**AVIS RELATIF A LA PROTECTION
CONTRE LES EVENTUELS EFFETS NOCIFS ET NUISANCES
PROVOQUES PAR LES RAYONNEMENTS NON IONISANTS
GENERES PAR DES ANTENNES EMETTRICES STATIONNAIRES**

Commune : BINCHE - Exploitant : ORANGE

Référence exploitant : 178C1_2/30062C1_1/40062C1_1/50062C1_1

Rapport n° 1630 / 2023

Figure 1 : Vue en plan des lieux de séjour et des points de contrôle

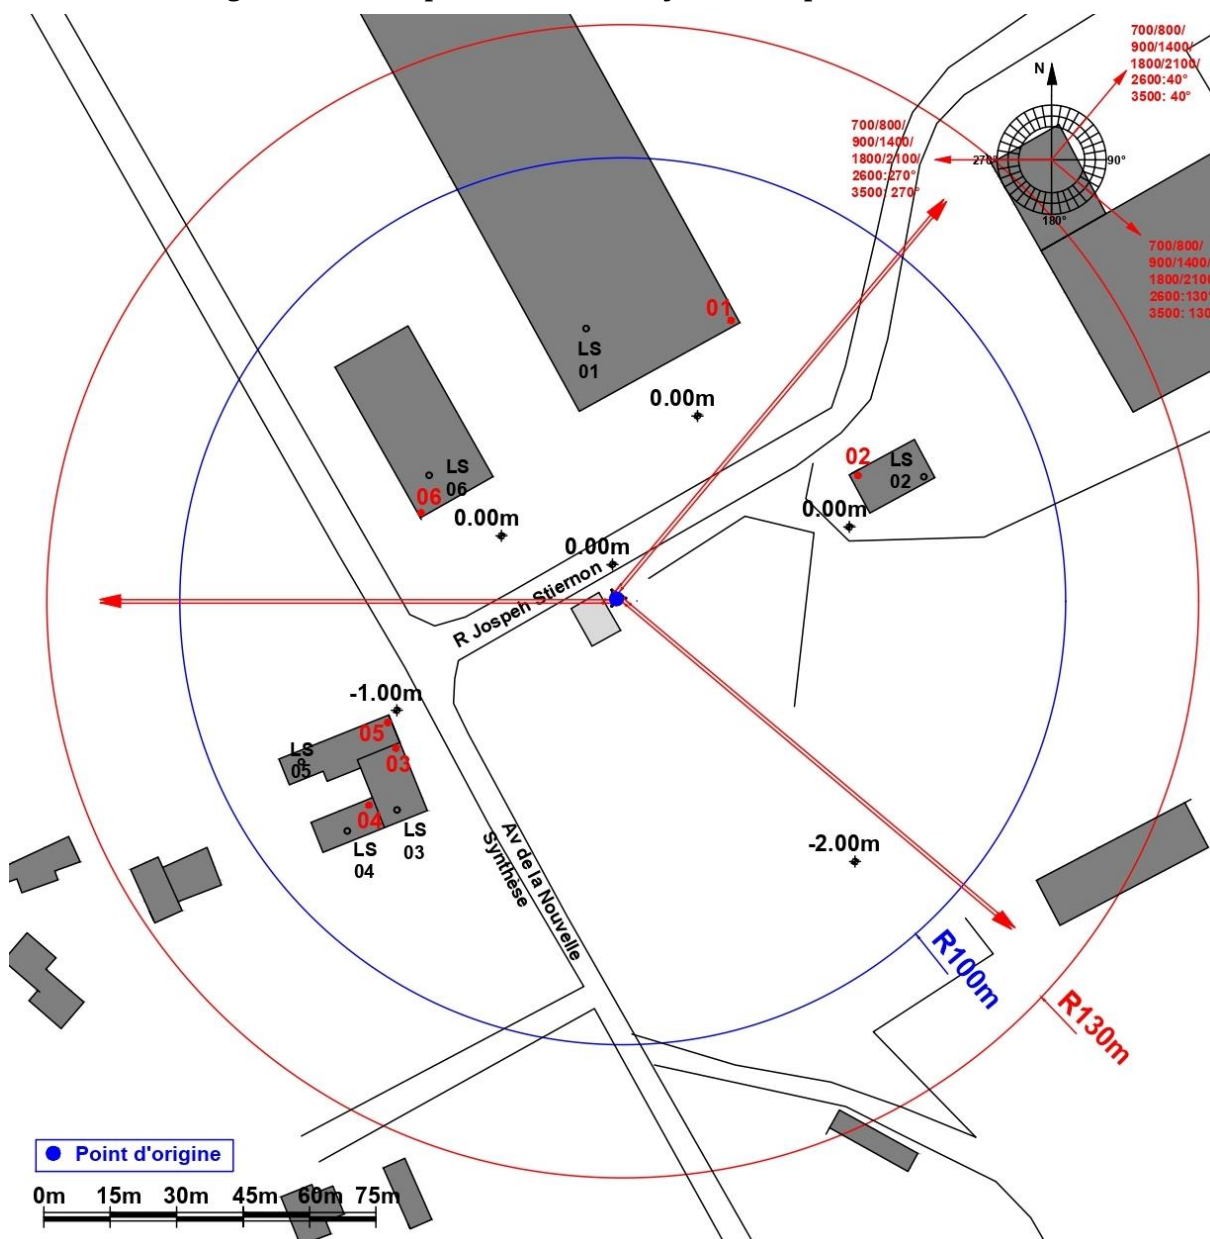
Les fréquences d'émission, la puissance rayonnée par chacune des antennes et leur gain permettent de déterminer le rayon de la zone à analyser. Tout dépassement de la limite par installation est exclu en dehors de cette zone. Le tableau 2 reprend les 35 LS² pour lesquels l'indice d'exposition est le plus élevé. Les différentes colonnes indiquent :

- le numéro du point de contrôle repris sur un des plans de la figure 1;
- le numéro du LS dans lequel se trouve le point de contrôle de la 1^{ère} colonne ;
- l'atténuation d'obstacle prise en compte pour le calcul de l'indice d'exposition dans le LS ;
- le résultat du calcul de l'indice d'exposition.

En ce qui concerne les antennes de l'installation mentionnées dans le tableau 1, la distance maximale à laquelle la limite pourrait être atteinte, à l'extérieur, est égale à 82,7 m. S'il n'y a pas de LS à une distance inférieure, les antennes respectent forcément la limite d'immission.

Dans le cas des LS situés à l'intérieur des bâtiments, une atténuation d'obstacle est prise en compte et il en résulte que la distance maximale à laquelle la limite pourrait être atteinte se réduit à 58,6 m.

Figure 2 : Vue en plan des installations d'antennes dans un rayon de 300 mètres autour de l'installation faisant l'objet de la demande d'avis

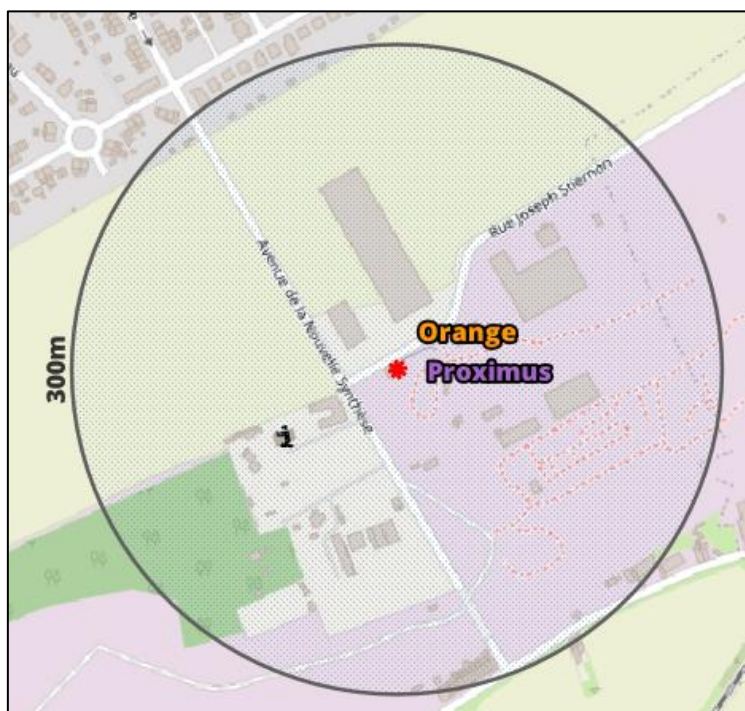
Le plan en projection verticale de la figure 2 indique la localisation des antennes actives éventuelles visées par le décret et situées dans un rayon de 300 mètres autour de l'installation référencée dans le paragraphe 2. Les données de localisation de ces antennes et les avis correspondant sont accessibles via le cadastre en ligne des antennes émettrices stationnaires⁶.

Compte tenu du nombre d'installations localisées dans la figure 2, il apparaît que l'intensité du rayonnement électromagnétique généré, dans les lieux de séjour situés à proximité de l'installation référencée dans le paragraphe 2, par l'ensemble des antennes émettrices stationnaires de l'ensemble des exploitants du même site d'antennes émettrices stationnaires respecte la limite fixée à l'article 4, § 2 du décret.
